GATES INFOS TECHNIQUE

➤ Entraînement des accessoires

Marque : Renault Clio II, Express

Cylindrée : 1.5 DCI

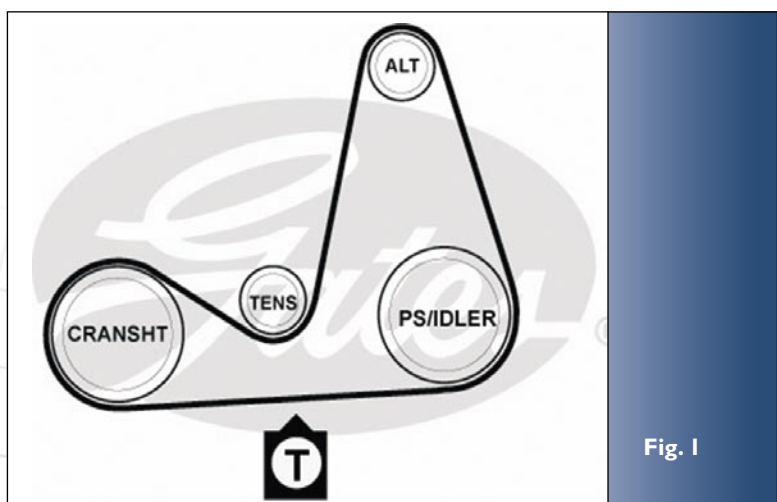
Les poulies de cet entraînement possèdent 6 gorges, alors que la courroie ne possède que 5 stries.
La gorge la plus proche du bloc moteur doit rester libre.

Mesurer la tension en bas entre le vilebrequin et la pompe de direction assistée (ou le galet fou sur les véhicules sans direction assistée) (Fig. I).

La courroie doit être plus tendue (avec l'outil Mot. 1638, réf OE 0000163800) que lors de l'installation originale.

Lors de la mesure de tension avec le STT-I, clé à "8", "180" (largeur virtuelle de 180 mm). Avec l'appareil de tension Kriket®, la tension doit être de 70 Kg.

Maintenant, serrer les deux boulons **(36 Nm)**.
Donner deux tours de moteur dans le sens des aiguilles d'une montre.
